Rapport d'évaluation d'un ponceau

*Décharge du lac Orignal
Val-des-Bois, Province de Québec*

Le 4 août 2017

Rapport photographique
Ponceau de la décharge du lac Orignal à Val-des-Bois
14 juillet 2017

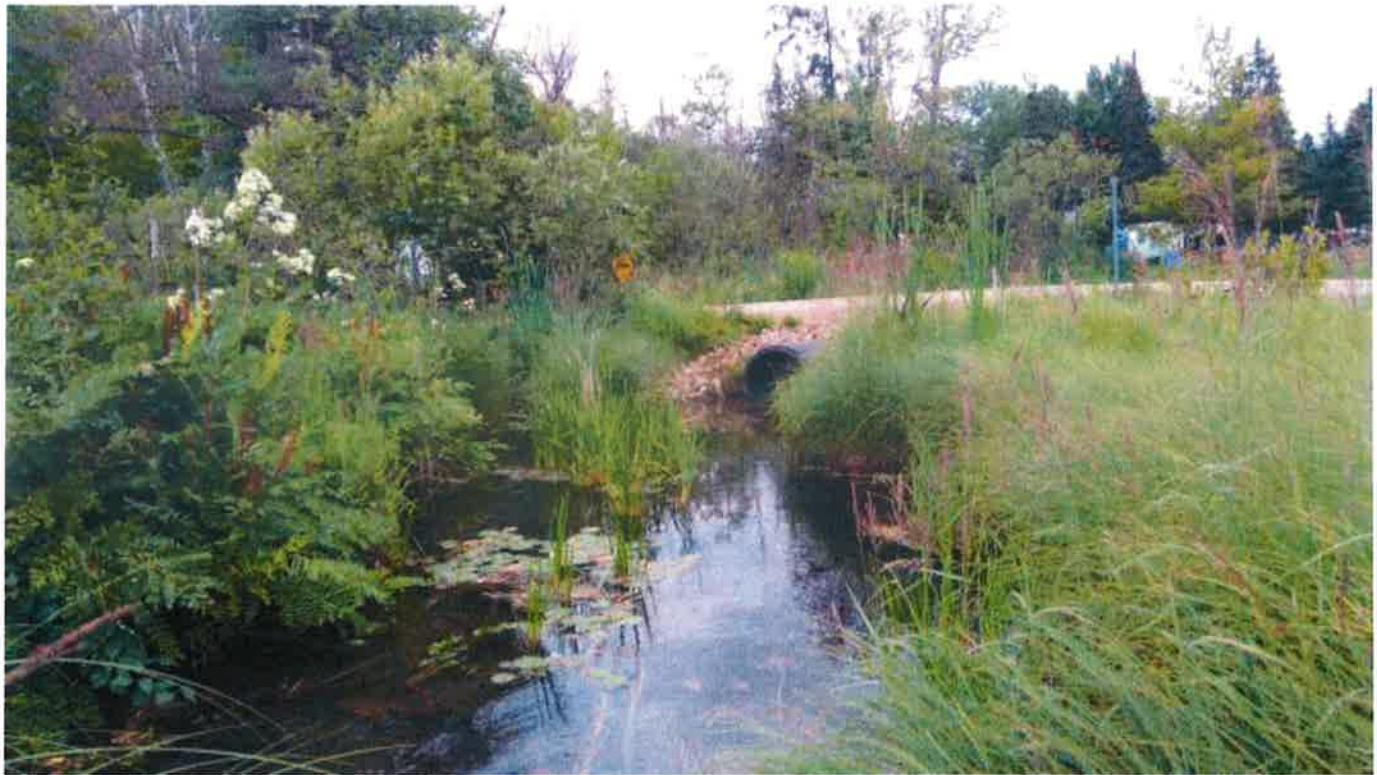
- 1 Le ponceau n'est pas assez creux. La photographie de l'embouchure du ponceau en amont du chemin le montre très bien. Le bas du ponceau devrait être enfoui de 10%. Il est actuellement plus haut que le lit du ruisseau.
- 2 Le ponceau n'est pas horizontal. Il y a une légère dépression au centre. Ce qui fait que les extrémités sont surélevées.
- 3 Il y a environ 30 cm de remblais sur le ponceau alors que nous devrions en retrouver plus de 60 cm. On voit d'ailleurs que le haut du ponceau est déformé par les roches lors du passage des véhicules sur la photographie de l'intérieur du ponceau.
- 4 Le calcul de débit de pointe nous demande d'installer un ponceau de 1600 mm alors que le ponceau actuel est de 900 mm.

Ponceau en amont du chemin (aucun enfouissement du ponceau)

Intérieur du ponceau (légèrement courbé)

L'installation du ponceau actuel n'est pas conforme aux règles de l'art. Plusieurs éléments importants sont présents (enrochement, végétation, pente du talus, etc.) Toutefois, il devrait être plus creux dans le sol (enfoui de 10% sous le lit du ruisseau) et mieux remblayé (60 cm minimum).

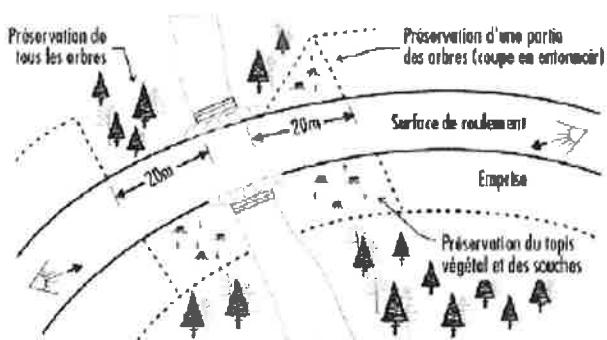
Ponceau de 90 cm
Hauteur moyenne de
remblais 30 cm max
